**Avis délibéré  
de la Mission régionale d'autorité environnementale Provence-  
Alpes-Côte d'Azur sur le projet d'aménagement immobilier  
Aix Club Campus Activités à Aix-en-Provence (13)**

N°MRAe  
2021APPACA11 / 2764

Avis du 11 février 2021 sur le projet d'aménagement immobilier Aix Club Campus  
Activités à Aix-en-Provence (13)

Figure 4: secteur d'étude de l'étude air et santé - source étude d'impact

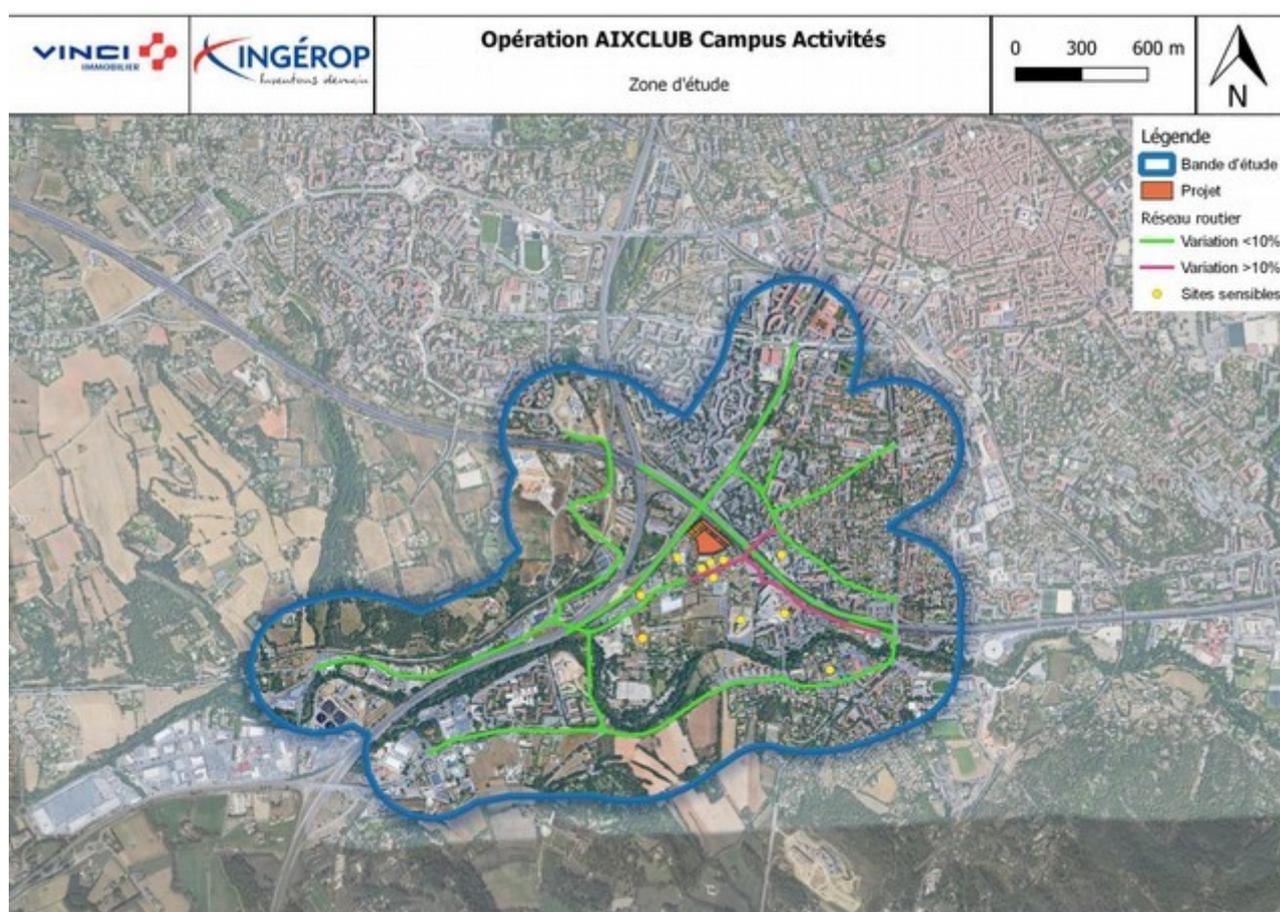
La MRAe n'a pas de remarque sur le périmètre d'étude.

Figure 5: Modélisation concentration annuelle 2017 du dioxyde d'azote (NO<sub>2</sub>) - source étude d'impact

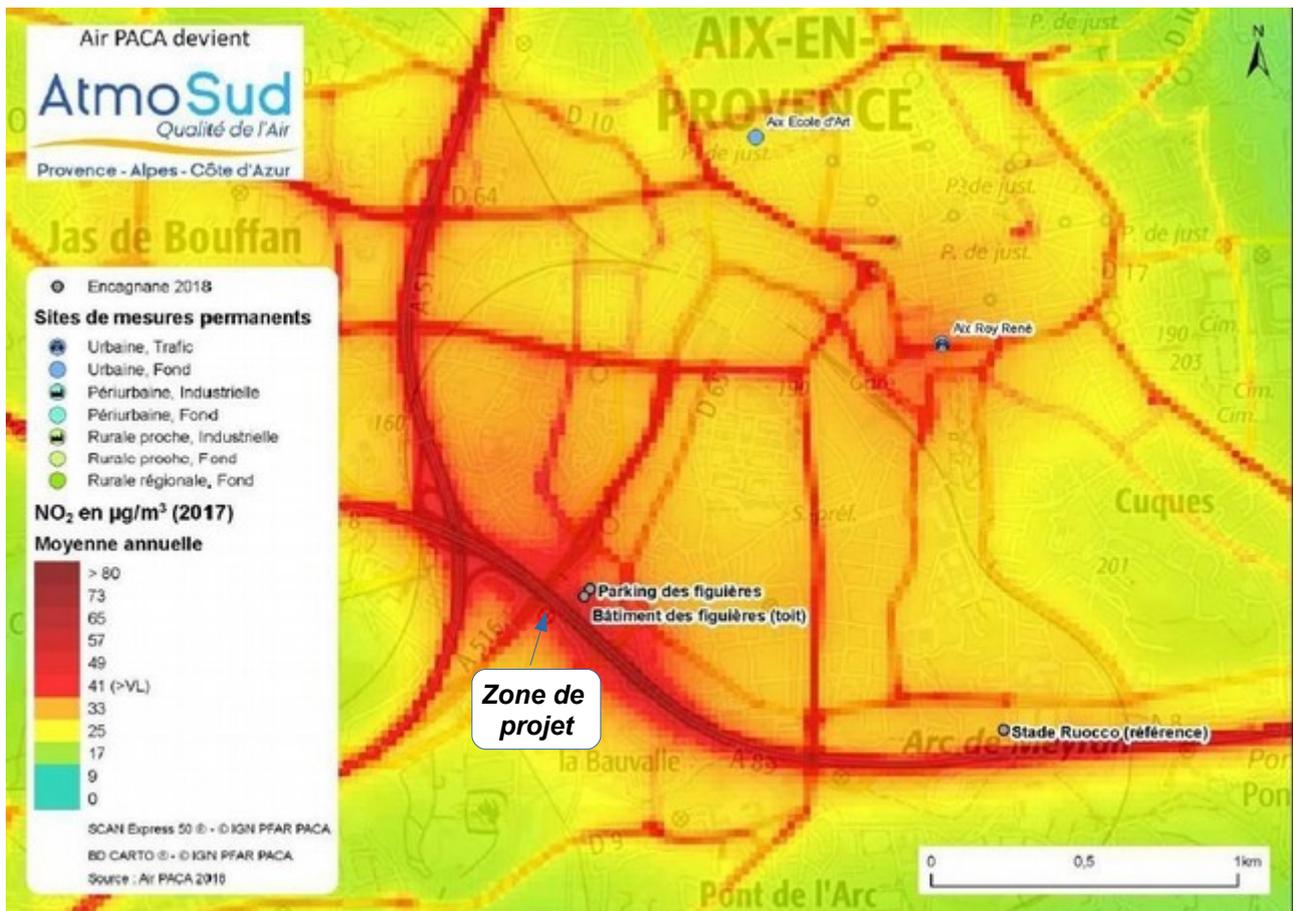
Pour la MRAe, ces stations sont trop éloignées du site de projet.

La MRAe relève qu'il n'a pas été réalisé de campagne de mesure de polluants sur le site d'étude et que les stations de mesures prises en compte sont loin du site. Dès lors, les résultats présentés ne reflètent pas la zone concernée du projet. Une campagne de mesures sur les polluants traceurs du trafic routier ainsi que la prise en compte des émissions du secteur résidentiel/tertiaire dans la zone d'étude, qui constituent également une source d'émission de polluants atmosphériques, est d'autant plus nécessaire que les niveaux de pollutions sont déjà importants sur ce secteur.

**La MRAe recommande de réaliser une campagne de mesures de l'état initial du site pour les principaux polluants.**
